設工認その13に係る防護対象ケーブルのケーブルトレイの敷設状況について

令和2年9月29日
日本原子力研究開発機構
原子力科学研究所

【R2.8.25 ヒアリングコメント】

図1 IEEE384 の要求事項（蓋及び底板があるケーブルトレイの場合）

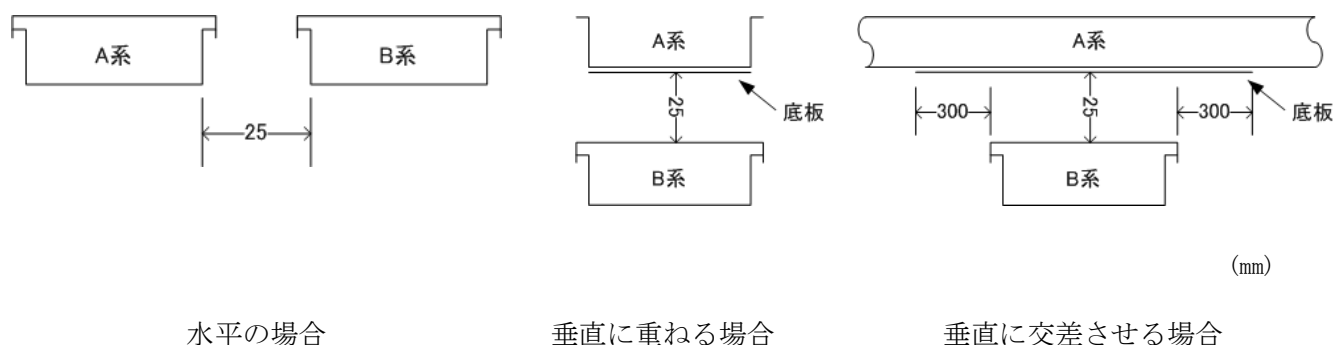
ケーブルトレイの物理的分離の状況について図面等を用いて示すこと。

JRR-3 の内部火災に対する防護対象のケーブルを収納しているケーブルトレイはすべて蓋及び底板が設けられている。蓋及び底板のあるケーブルトレイに収納する場合、異なる異系統のケーブルトレイを水平方向、垂直方向ともに 25mm以上の物理的分離をすることが IEEE384 の要求事項である（図1参照）。
